Concours pour l'étude des plans d'un laboratoire cantonal de chimie à Neuchâtel.

Extrait du rapport du jury.

CONCOURS POUR LE LABORATOIRE CANTONAL DE CHIMIE, A NEUCHATEL

1er prix : projet « 1921 »,
de M. *E. Yonner*, architecte, à Neuchâtel.

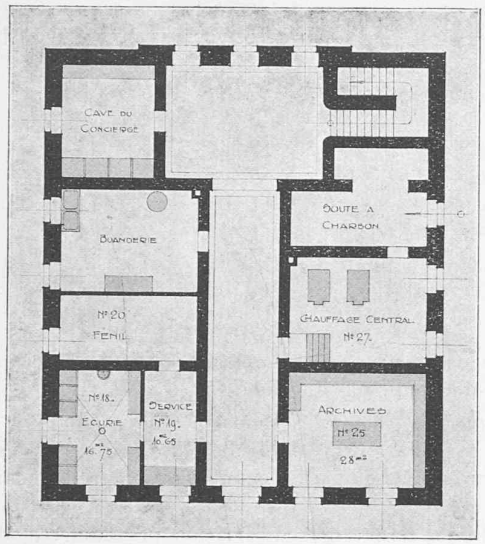
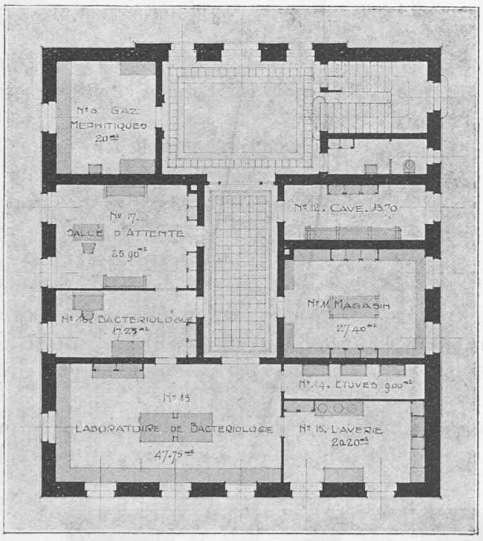
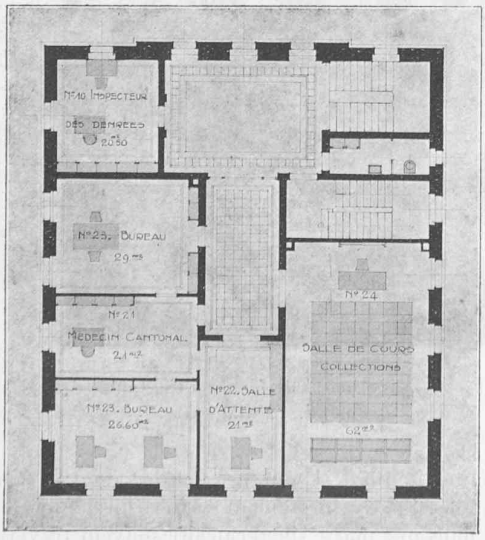
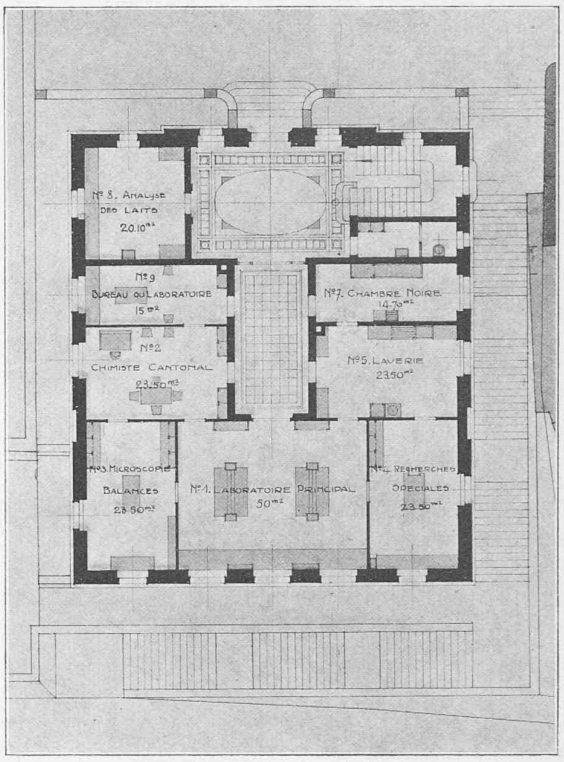
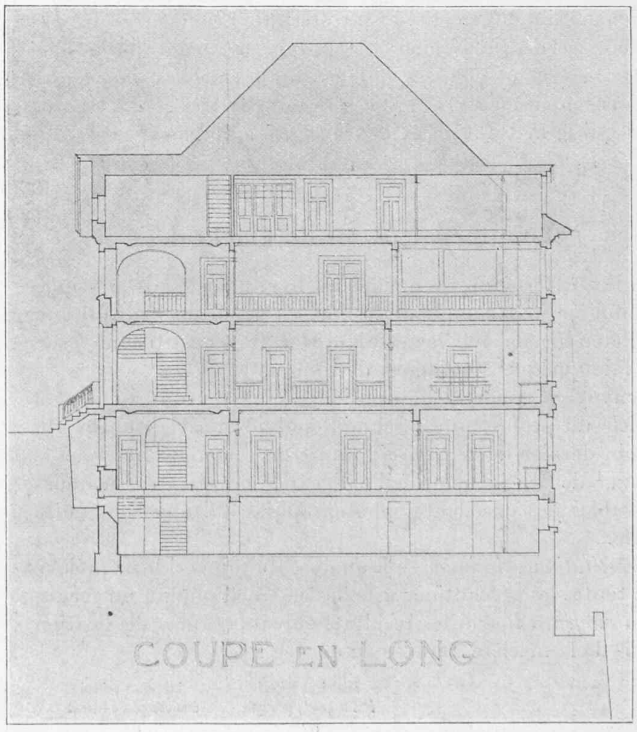
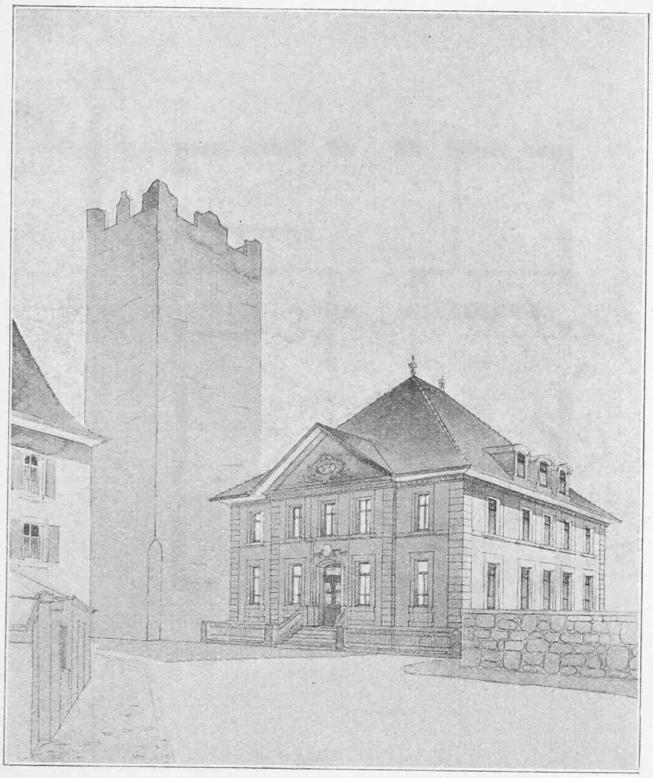
N° 10. 1921. — L'auteur de ce projet a très consciencieusement étudié le programme et il l'a appliqué d'une façon claire et précise. Les plans sont bien condensés et synthétiquement distribués. Les services sont judicieusement répartis aux différents étages ; la distribution des locaux est bonne, sans place perdue. L'escalier, situé à l'angle nord-ouest du bâtiment, permet d'isoler chaque service tout en laissant intacte la continuité de relation d'étage à étage. Les écuries et leurs dépendances, au sous-sol, seraient mieux placées en dehors du bâtiment, du côté sud, où la place nécessaire existe. Le logement du concierge eût été mieux situé au sous-sol qu'aux combles.

Les façades, quoique de bonne composition calme et tranquille, sont assez pauvres d'expression. Elles manquent pour le moins de cette originalité qu'il eût été séant de mettre dans

un lieu aussi mouvementé et pittoresque. Les fenêtres du rez-de-chaussée et du premier étage, dans la façade nord, sont malheureusement coupées par les rampes de l'escalier.

Dans son ensemble, le projet présente de très sérieux avantages qui le mettent en évidence (fig. 5 à 10).
